5. 主概念の今後の研究開発の進むべき方向

(1) 開発目標、設計要求へのコメント

(2) 技術開発課題への全般的コメント

図5-7 高速増殖炉燃料中のマイナーアクチニド装荷率

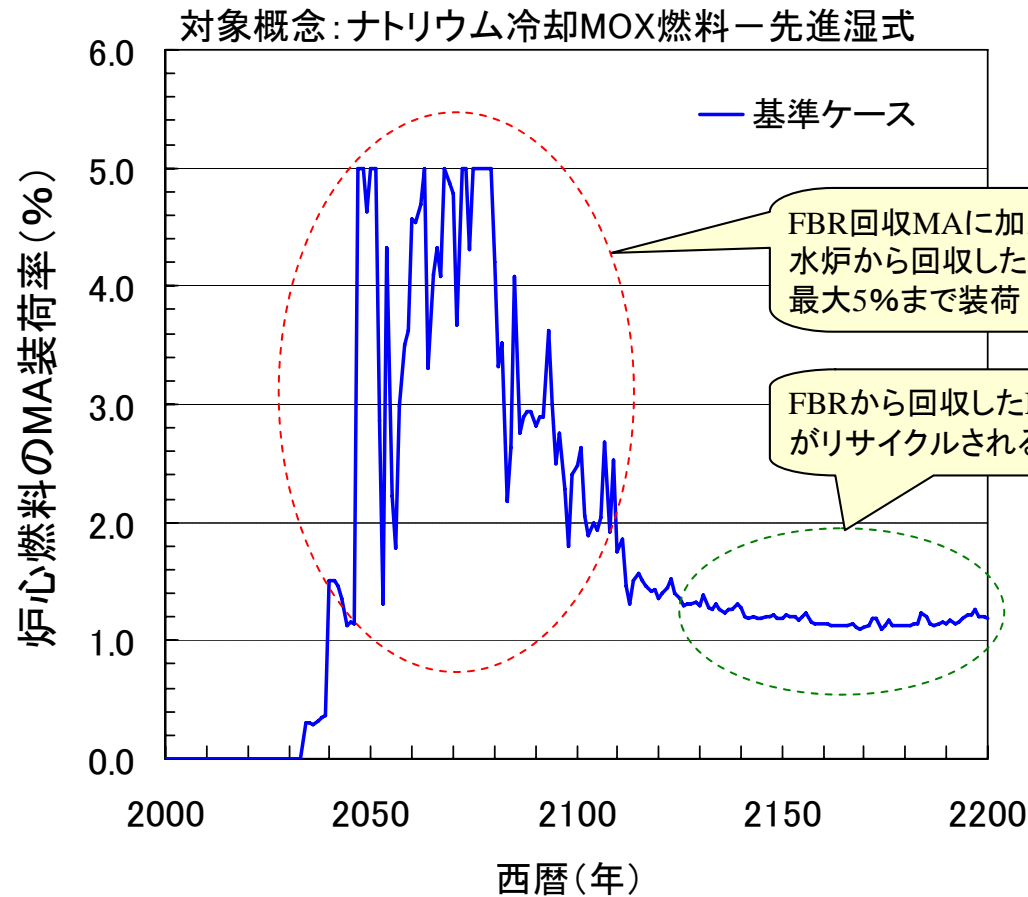
2050年頃に商業ベースの高速増殖炉の導入が開始された以降の高速増殖炉サイクル導入期における、それまでに中間貯蔵された軽水炉燃料やプルサーマル燃料を含む軽水炉燃料の再処理から回収される MA の物質収支を考慮した場合、これを高速増殖炉で燃焼して減らすためには、高速増殖炉燃料に含有させる MA 量は最大 5%、平均 3～4%程度と想定されている（図5-7参照）。

高速増殖炉燃料に要求される MA 含有率は時期によって異なるが、高速増殖炉、再処理及び燃料製造施設の設計において、MA 含有率を約 1～5%程度としていることは妥当であると考えられる。

図5-22 ヘリカルコイル単管型との信頼性比較

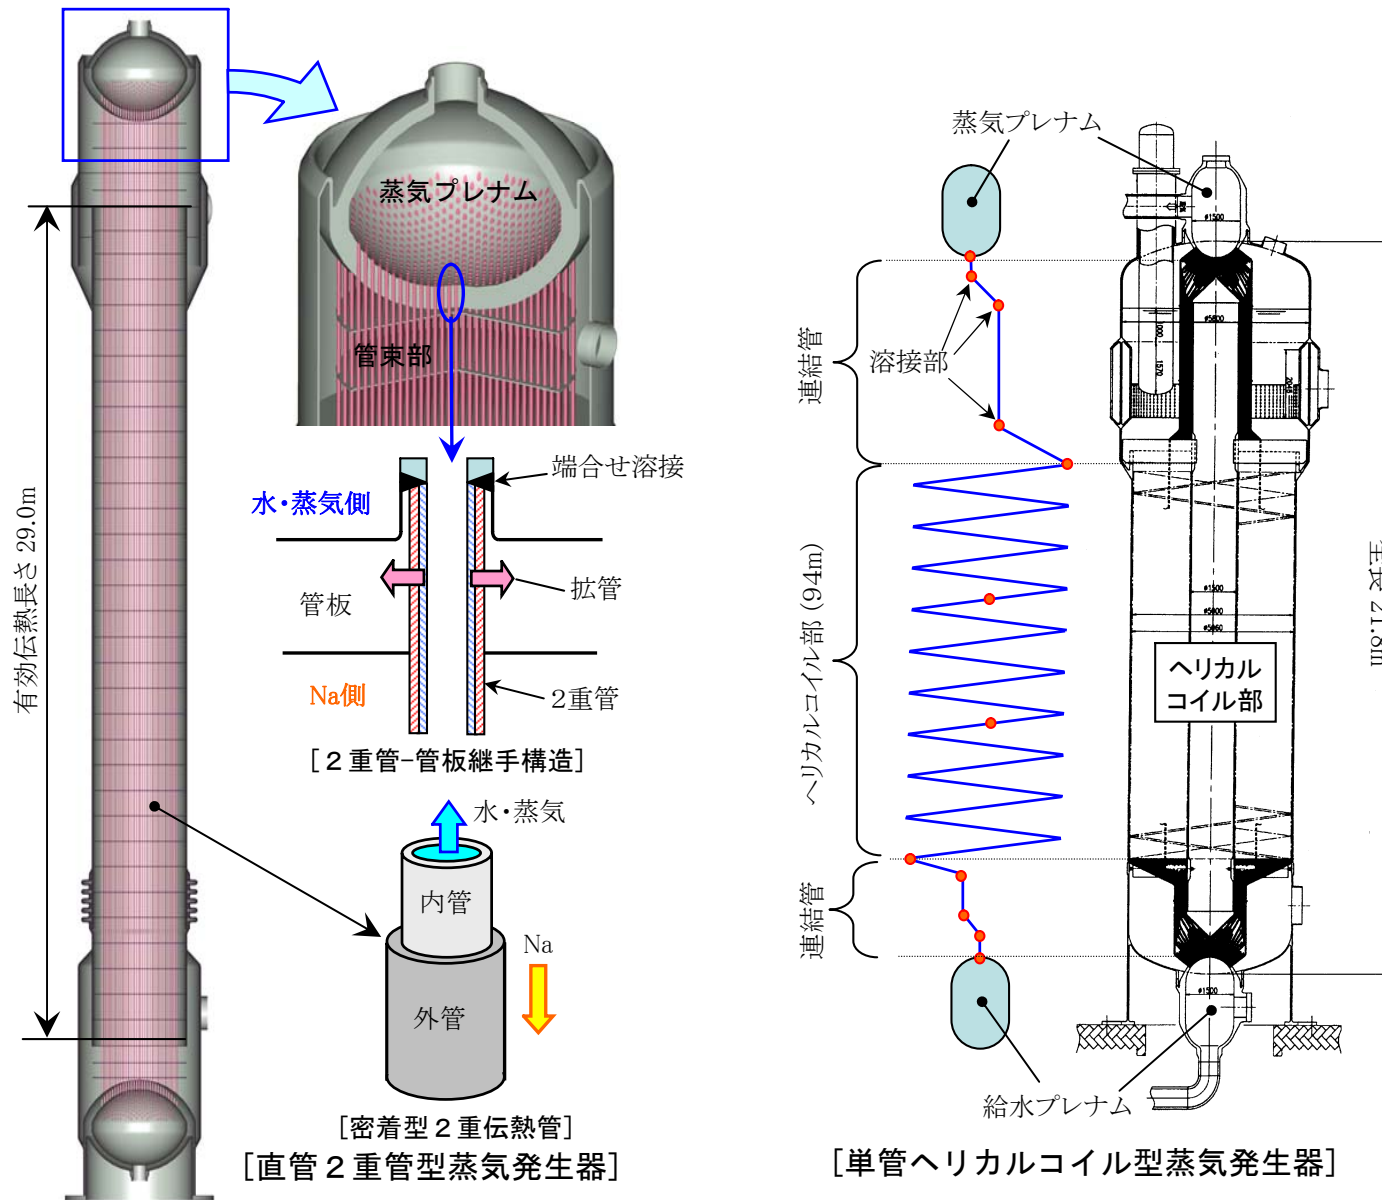
二重管伝熱管を単管伝熱管と比較した場合、熱伝達性能が若干劣ることから機器の大型化や製造コストの上昇につながるものの、安全性の観点からは、伝熱管に何らかの原因でき裂が生じた場合でも内外管の境界でき裂が停止する効果を期待できると考えられる。

また、二重管伝熱管の健全性を担保する方策として、定期検査時に内外管全数検査を行うこととしている。これにより、二重管伝熱管ではナトリウム中への大規模な水リークを設計基準外事象とできるとしている。しかし、二重管は検査性能の面で単管に比べ課題が多く、水リークの検出性能、二重管の密着性の誤差も考慮した伝熱管設計が必要になると考えられる。

従って、二重伝熱管を実用として採用可能であるかを判断するためには、安全性の裕度をどの程度確保することが合理的であるかなどを含めて、総合的な比較を行う必要があると考えられる。（図5-22、表5-6及び図5-23参照）。

図5-25 原子炉容器上部プレナム流動適正化(ガス巻き込み防止)

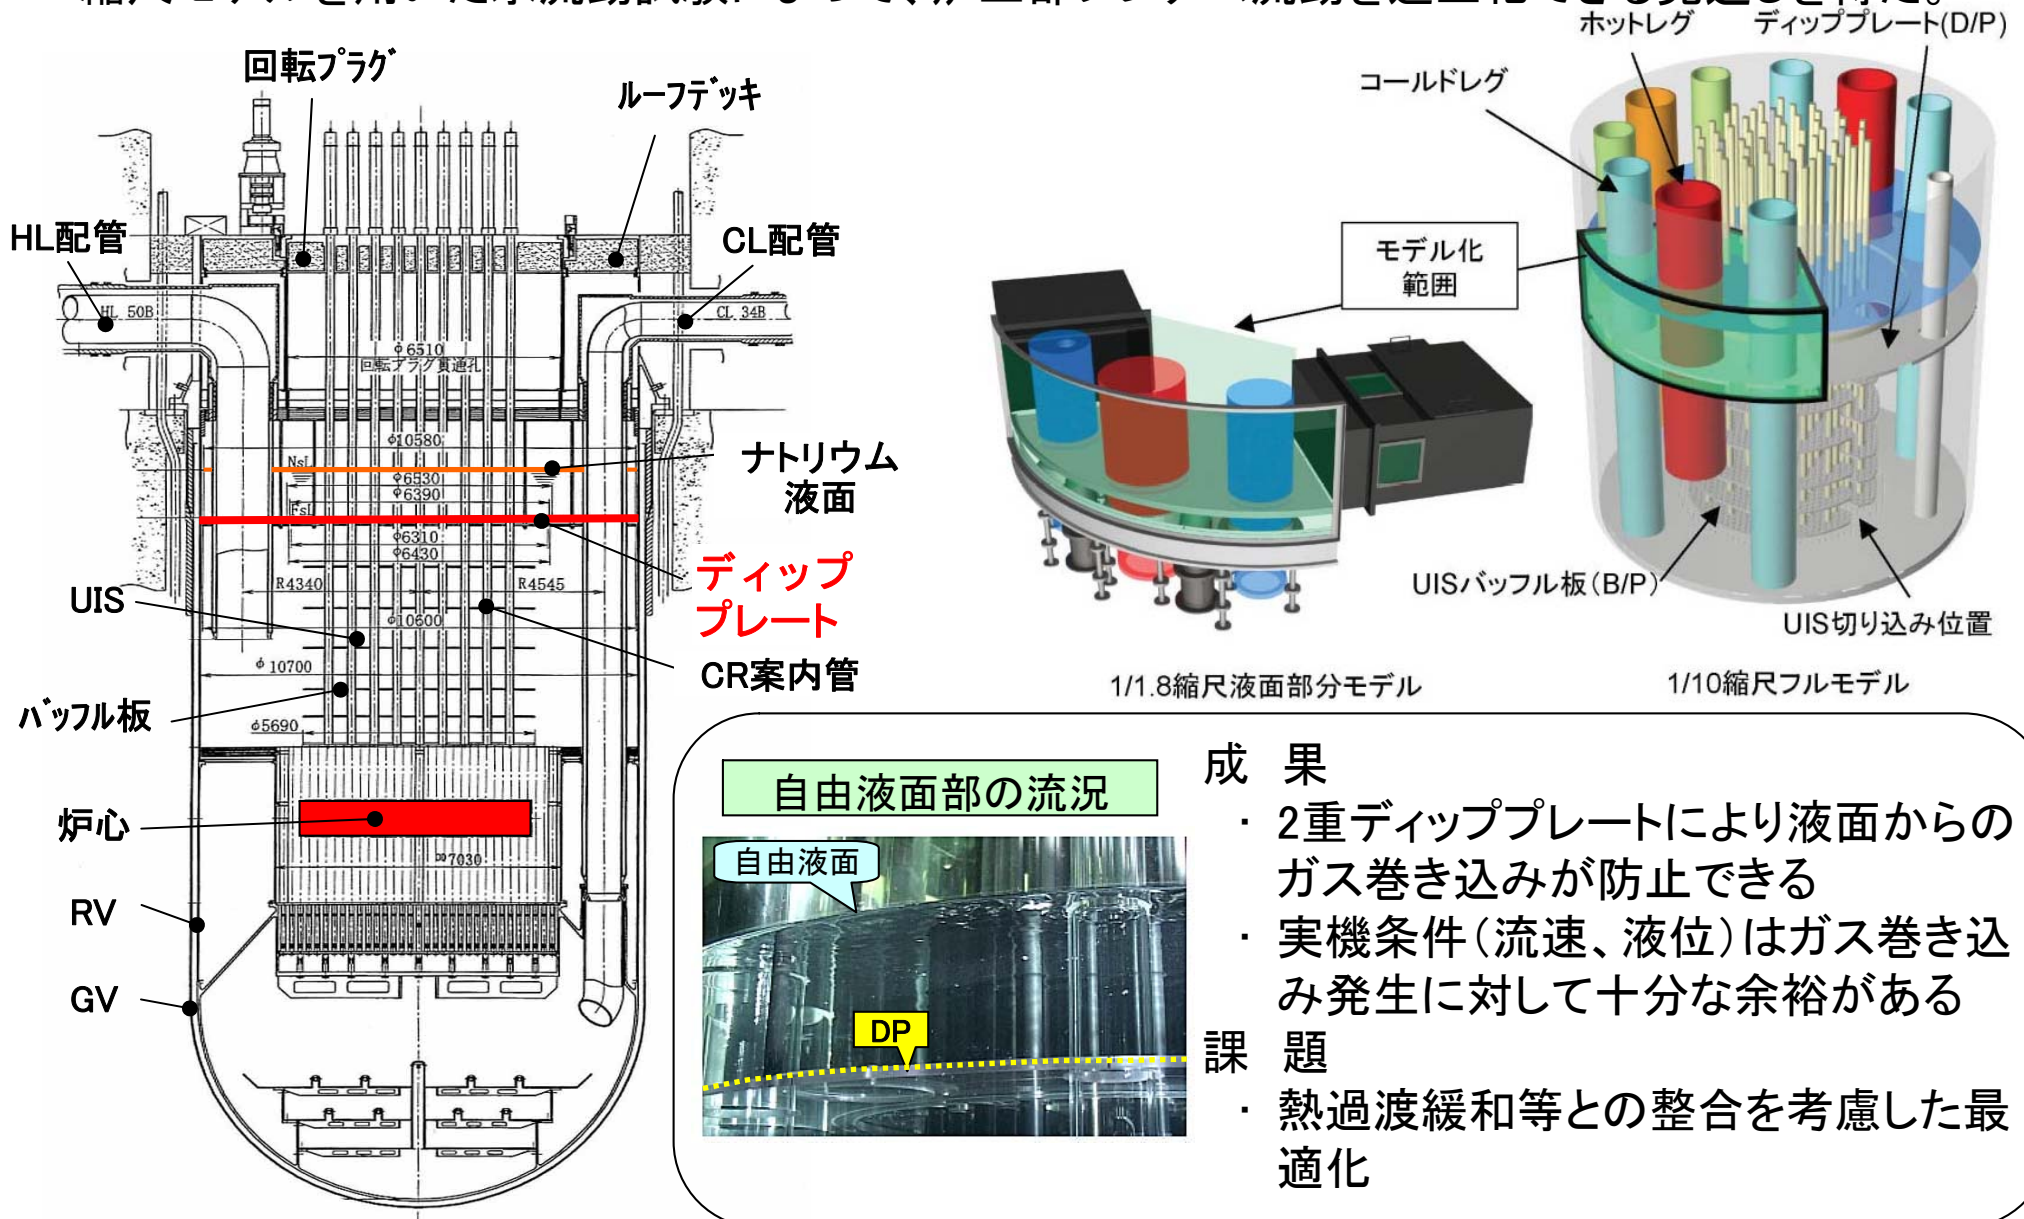
ナトリウムの自由液面から巻き込んだガスが、炉心冷却材の主流に入り、炉心燃料内を通過すれば、正の反応度効果や燃料ピンの冷却を阻害する効果が懸念される。このため、原子炉容器内でガス巻き込みを防止するために、二重ディッププレートという整流効果を持つ構造物を上部プレナム部に設置し、ガス巻き込みを抑制する方策を提案している（図5-25参照）。しかし、反応度の上昇は原子炉に重大な影響を与える可能性があることから、ガス巻き込みが工学的に十分抑制できるものであるかなど、安全性に関連して十分な検討が必要であると考えられる。

図5-27 高流速・大口徑配管内流動

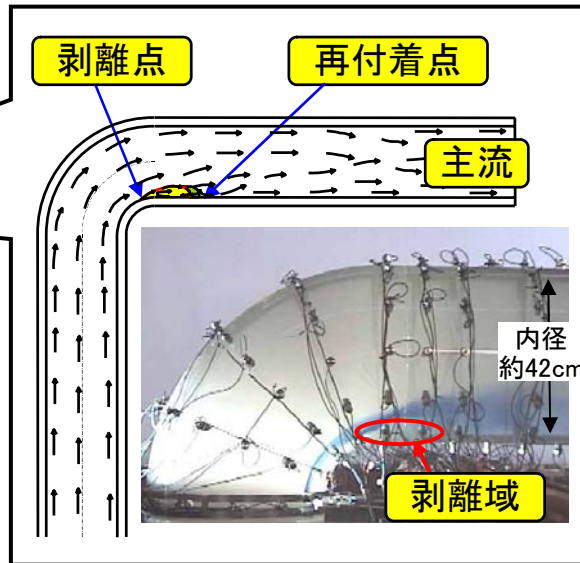
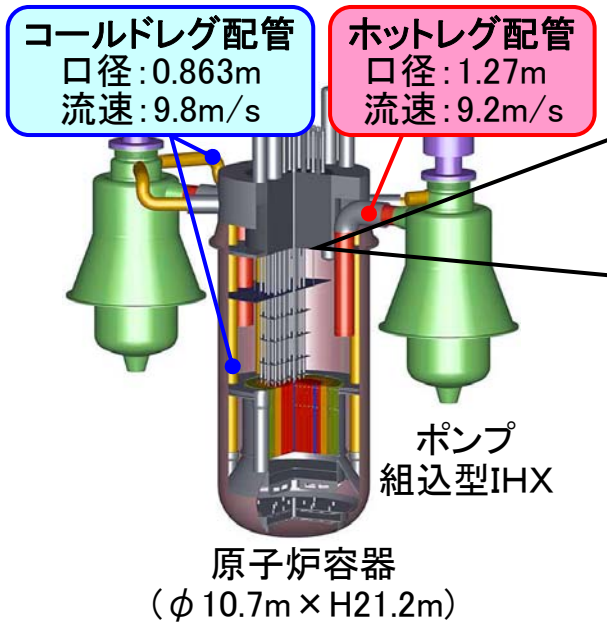
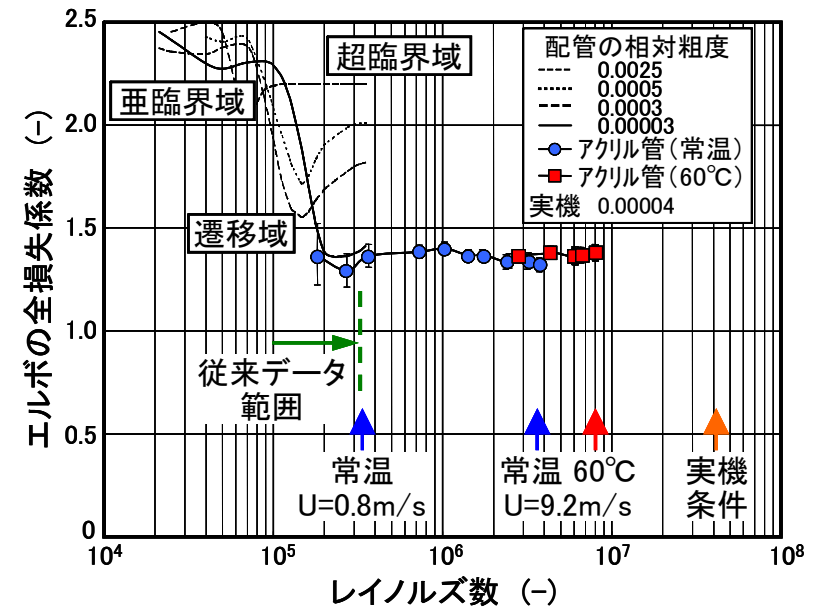
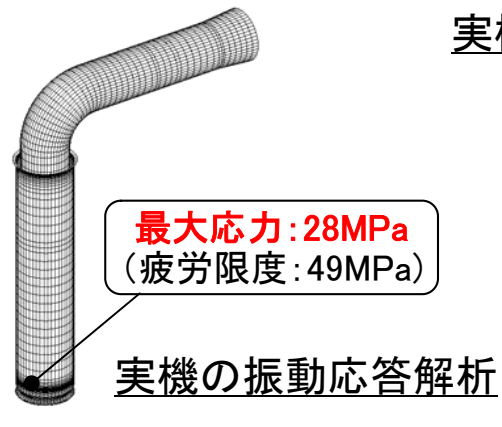
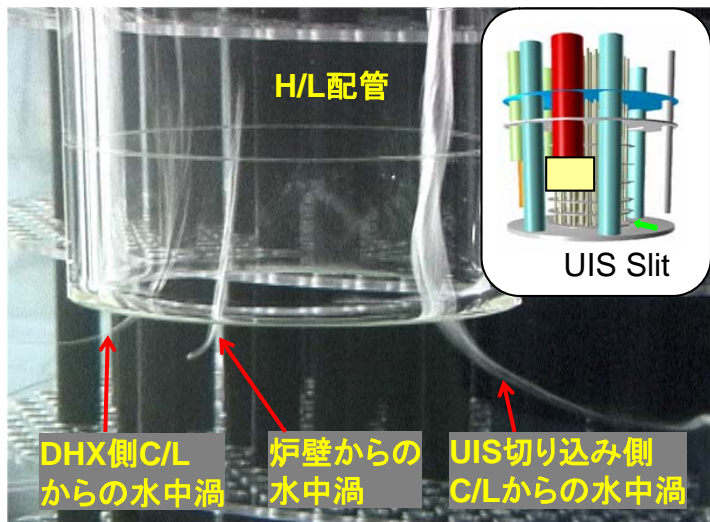
口径で高流速となる配管では、流れの乱れとそれに伴う振動が課題となる。これに対応し、既に、実機の 1/3 縮尺試験装置を用いて水流動試験を行い、エルボ部を含む配管内の流動と振動特性が確認されている（図 5-27 参照）。

しかし、振動特性については実機に近い条件での確認、及びキャビテーション（発泡現象）やエロージョン（流れによる配管材料の減肉現象）など流動特性についての確認が必要であると考えられる（図 5-28 参照）。また、大口径のわりに管厚が薄い配管であり、配管の製作性や配管支持のあり方について検討を要すると考えられる。

図5-29 中間熱交換器伝熱管摩耗防止
(1/4スケール振動伝達試験・解析による設計手法開発)

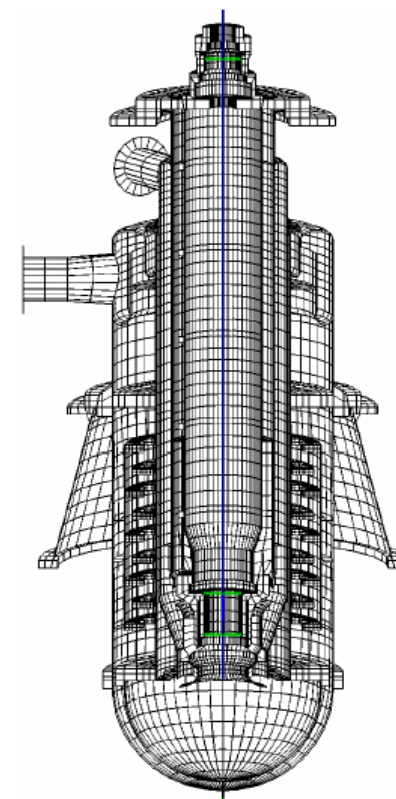
実機の 1/4 規模の試験体を用いた試験を行い、技術的な見通しが得られたとしている（図 5-29 参照）。具体的には、①ポンプと IHX の間の熱伝達防止及び流体を介した振動伝達減少のために、ポンプと IHX 構造間にガス層を配置する、② IHX 中心部の狭い空間にポンプを収めるために、ポンプを従来のように剛構造とせず、ケーシングをコンパクト化可能な柔軟な構造とする、などの工夫を行っている。また、振動特性を確認するとともに、静圧軸受部の安定性解析、振動伝達解

しかし、従来、高速回転機器である主循環ポンプについては振動を防止するために剛な構造設計がなされ、また、熱交換器については伝熱管部分に薄肉の材料を使用することから振動に弱いため振動の発生源から分離した設計としている。主循環ポンプ組み込み型中間熱交換器の設計においては、この相矛盾する設計の要求を一体の機器に持ち込むという点でこれまでにないものである。このため、両機器の合体に伴い要求される構造健全性判断条件、運転時の制限条件、等の新たな設計制限条件を把握したうえで、十分な試験や解析評価を行うことが必要であると考えられる。

図5-30 主循環ポンプ組み込み型中間熱交換器の検査性について

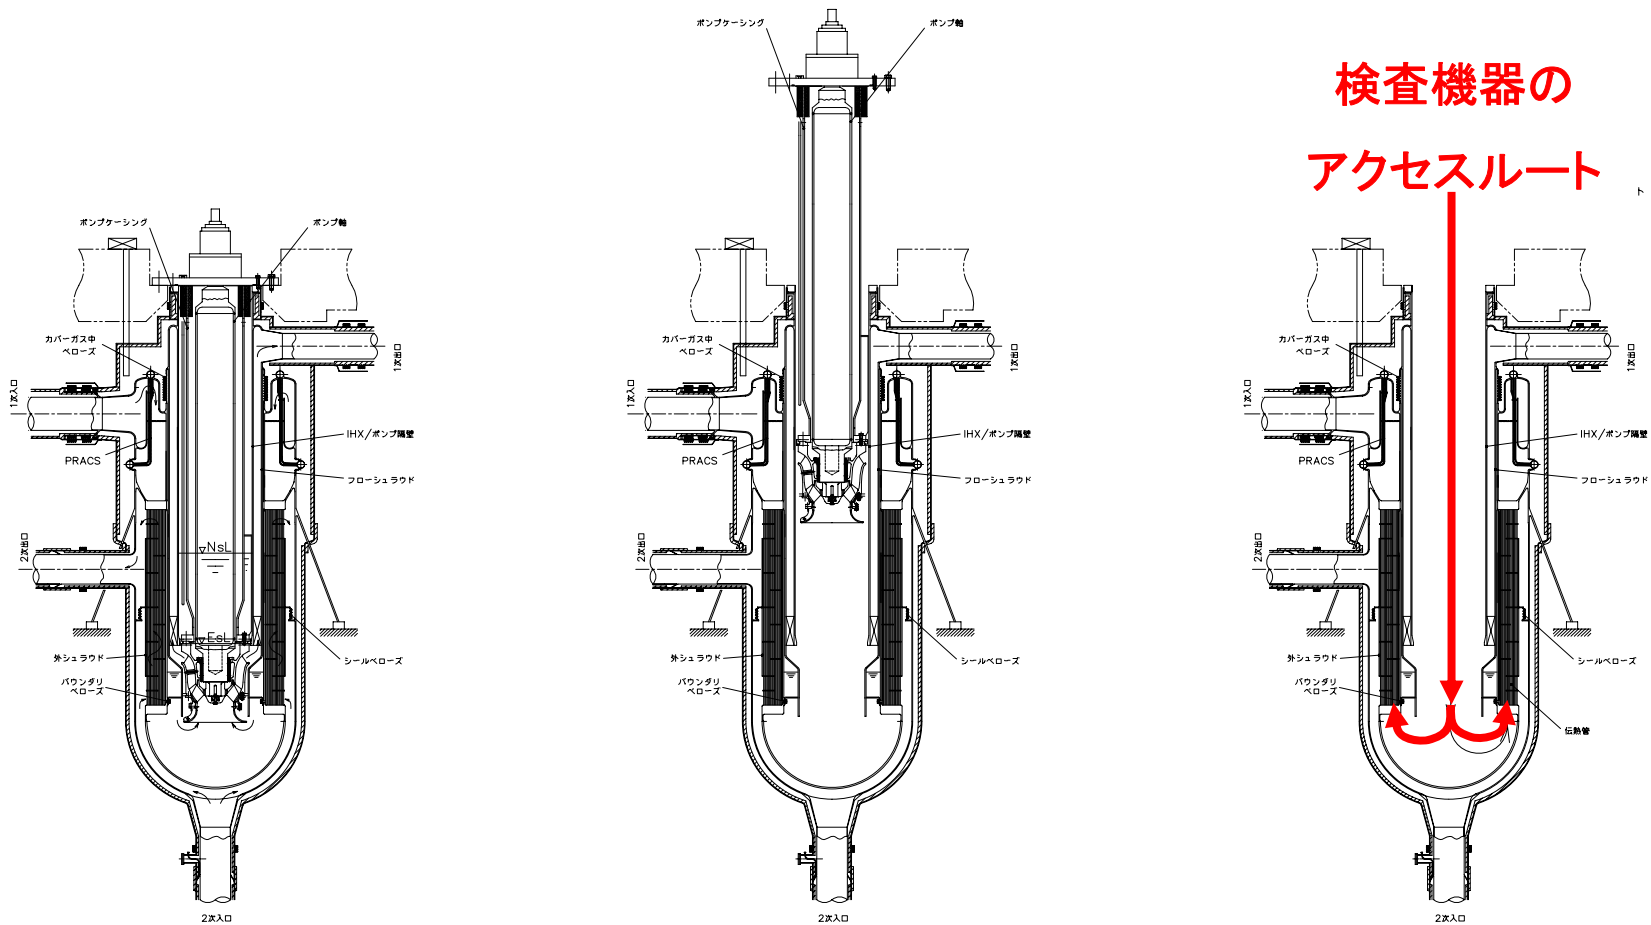
機器を実用化するには、検査性も重要な要素である（図5-30参照）。特に、主循環ポンプ組み込み型中間熱交換器はこれまでにない革新的な技術であり、また、原子炉の一次系を構成する重要な機器であることから、検査性に関しても十分な配慮をした開発を行うことが必要であると考えられる。

図5-32 遠心抽出器の研究開発

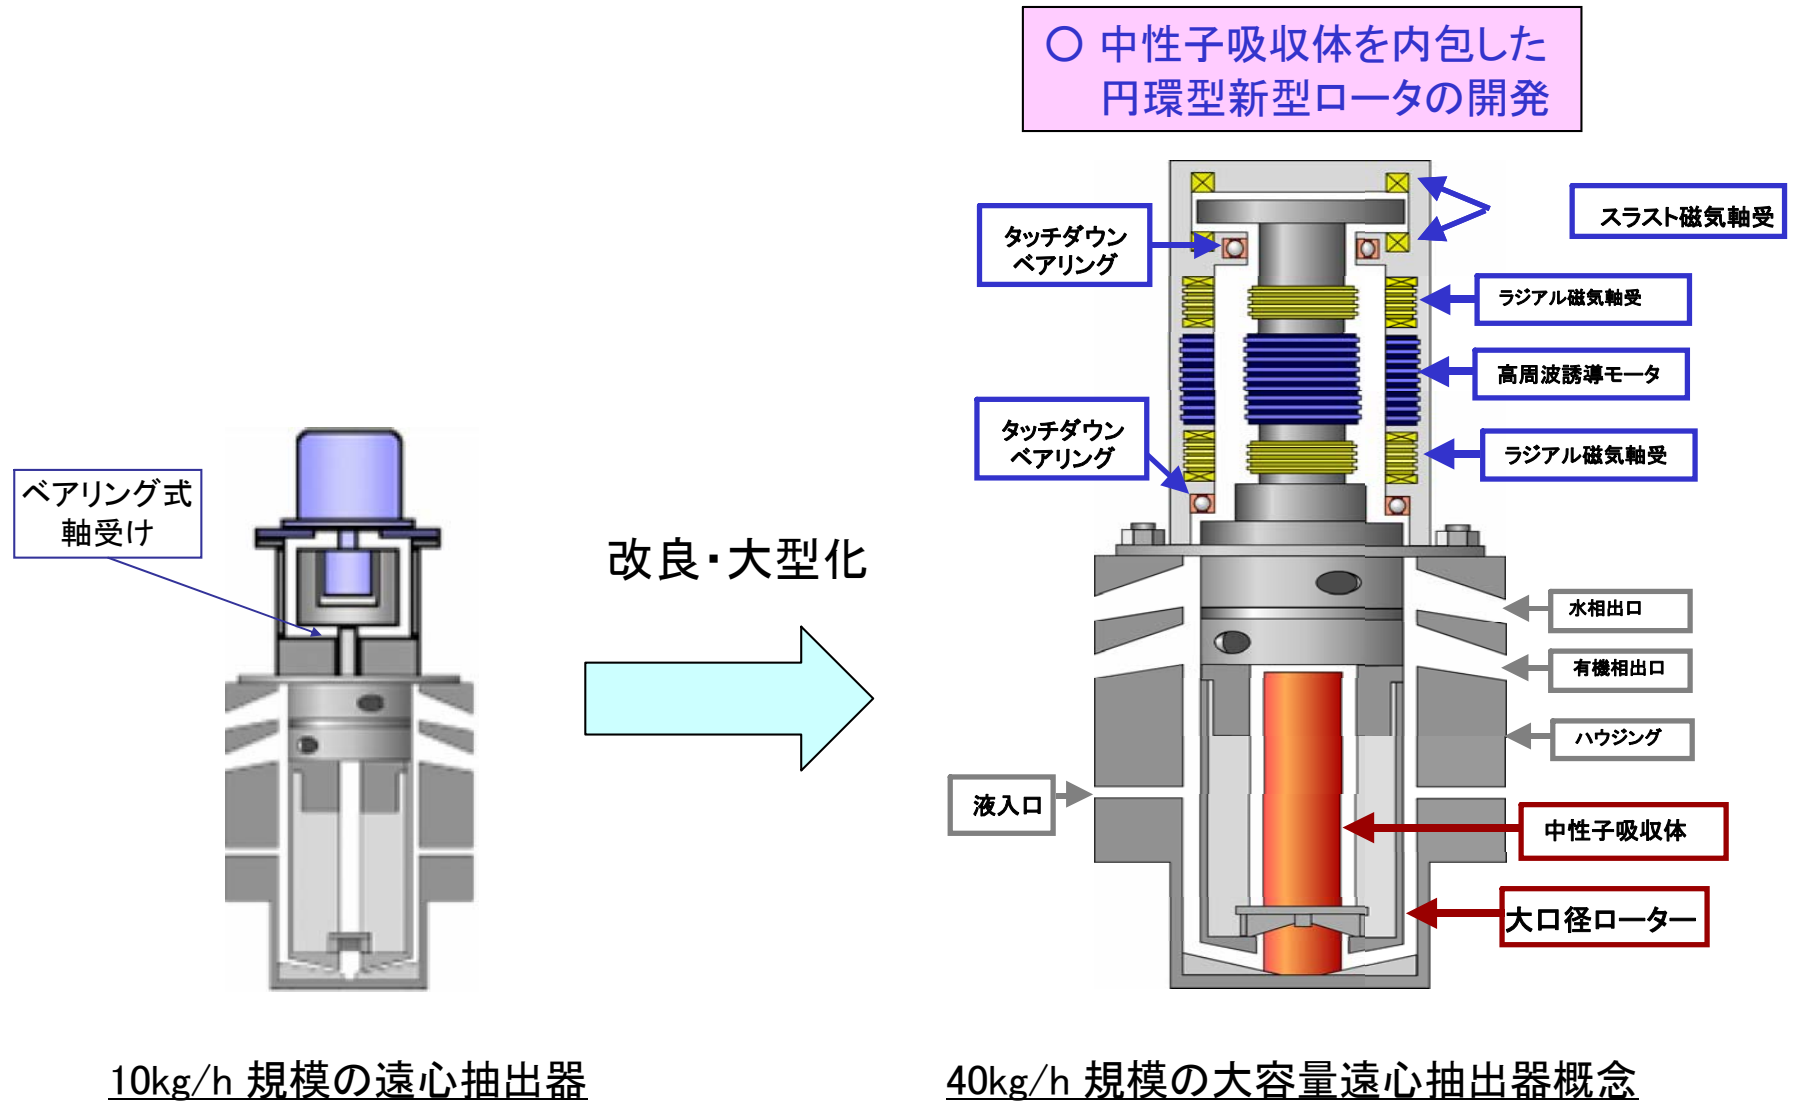
既に、ロータ部の直径が 8cm 相当の遠心抽出器による試験を行っている。さらに遠心抽出器を大型化する場合を想定し、安全性の観点からロータ部の内側に中性子吸収体を挿入することが提案されている。しかし、吸い込み部分の形状はノウハウが多い部分であり、ロータ部の内側に中性子吸収体を挿入した場合に生じる吸い込み部分への影響については、慎重な検討が必要であると考えられる(図 5-32 参照)。
